CORNARE	Número de Expediente: 054000417869	
NÚMERO RADICADO:	<b>131-0562-2019</b>	
Sede o Regional:	Regional Valles de San Nicolás	
Tipo de documento:	ACTOS ADMINISTRATIVOS-RESOLUCIONES AMBIE	
Fecha: <b>27/05/2019</b>	Hora: 15:51:51.00...	Folios: 8

### POR MEDIO DE LA CUAL SE MODIFICA UN PERMISO DE VERTIMIENTOS Y SE ADOPTAN OTRAS DETERMINACIONES

3- Que técnicos de la Corporación procedieron a evaluar información para conceptuar sobre el trámite de modificación del permiso de vertimiento, generándose el informe técnico **131-0871 del 17 de mayo de 2019**, en el cual se generaron las siguientes observaciones y conclusiones:

**Figura 1. Sistema de tratamiento de AR domésticas**

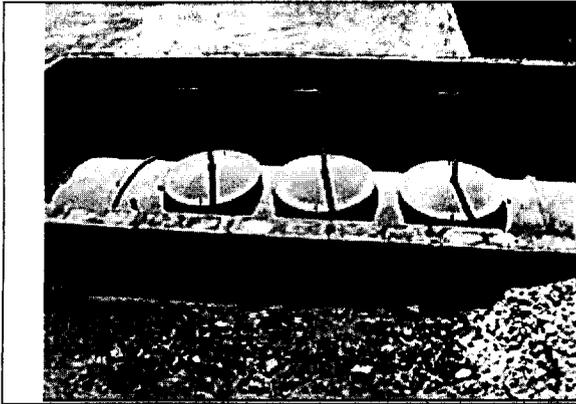
**NOTA:** Es de anotar que el sistema de tratamiento doméstico se encontraba aparentemente en buenas condiciones de operación. Sin embargo, se deberá allegar un informe sobre las actividades de mantenimiento que se le realizaron y efectuar una nueva caracterización del vertimiento, a fin de verificar el cumplimiento con la norma.

**Figura 2. Ubicación del nuevo sistema de tratamiento de AR no domésticas**

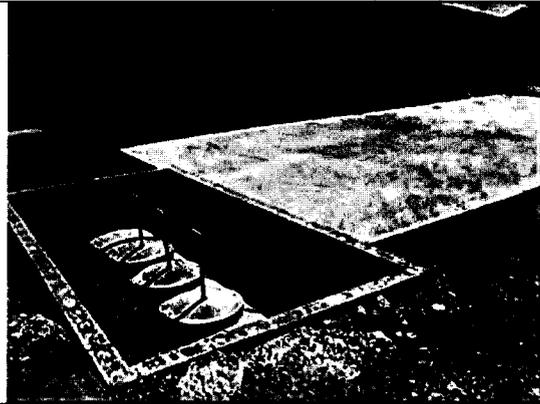
**En el momento de la visita ocular, no se había dado inicio a la etapa de construcción de la nueva planta de tratamiento de agua residuales no domésticas.**
